**Bericht und Antrag des Stadtrats Nr. 2914.3
Übersicht Änderungen Gewässerraumfestlegung
Teil 1 «Siedlungsgebiet»**

28. April 2026

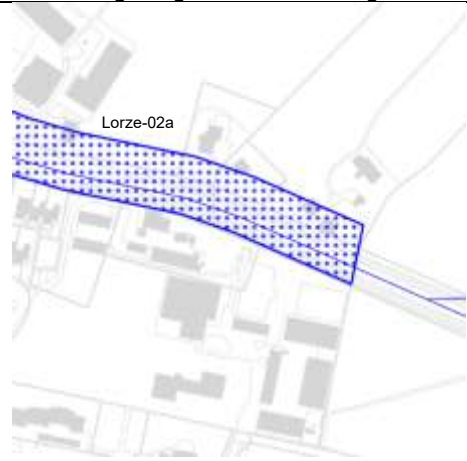
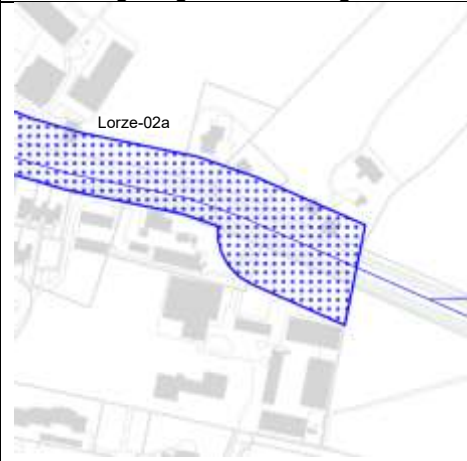
Siehbach (Technischer Bericht, Seite 52 ff.)
ID der Einwendung: 172693
Thema der Einwendung: Korrektur der Bezeichnung, «privates Gewässer» anstatt «öffentliches Gewässer» im Legendeneintrag Plan Gewässerraumfestlegung und im Technischen Bericht.
Zusammenfassung Erwägung Stadtrat: Im kantonalen Richtplan des Kantons Zug werden sämtliche öffentlichen Gewässer verbindlich festgelegt. Bei der Überprüfung der Teilkarte L 8.2 ist festzustellen, dass der Siehbach darin nicht aufgeführt ist. Aufgrund dieser fehlenden Bezeichnung ist der Siehbach nach aktueller Rechtslage als privates Gewässer einzustufen. Es ist sicherzustellen, dass sämtliche Planungsunterlagen die korrekte Gewässerklassifizierung ausweisen und inhaltlich aufeinander abgestimmt sind. Infolgedessen sind der technische Bericht sowie die Detailpläne entsprechend zu überarbeiten.
Antrag Stadtrat Die Anträge werden teilweise berücksichtigt (Einwendung beinhaltet mehrere Anträge).

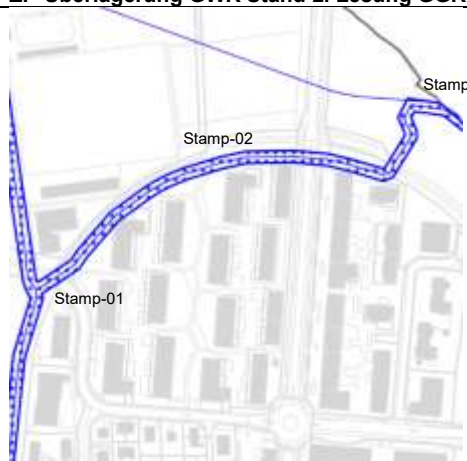
Allgemeine Einwendung (Technischer Bericht, Seite 7)
ID der Einwendung: 170476
Thema der Einwendung: Die Gewässerräume sind auch ausserhalb des Siedlungsgebiets im Rahmen der Ortsplanungsrevision festzulegen.
Zusammenfassung Erwägung Stadtrat: Der Grosse Gemeinderat hat in der 1. Lesung beschlossen, die Gewässerraumfestlegung in zwei Teile aufzuteilen, Teil 1 innerhalb des Siedlungsgebiets und Teil 2 ausserhalb des Siedlungsgebiets. Der Teil 1 wird gleichzeitig wie die Revision der Nutzungsplanung (Bauordnung und Zonenplan), jedoch als separates Verfahren, in die 1. öffentliche Auflage gebracht. Auf Beschluss des Grossen Gemeinderates folgt Teil 2 in einem separaten, nachgelagerten Verfahren (analog dem Vorgehen anderer Zugergemeinden).
Antrag Stadtrat Der Antrag ist bereits berücksichtigt.
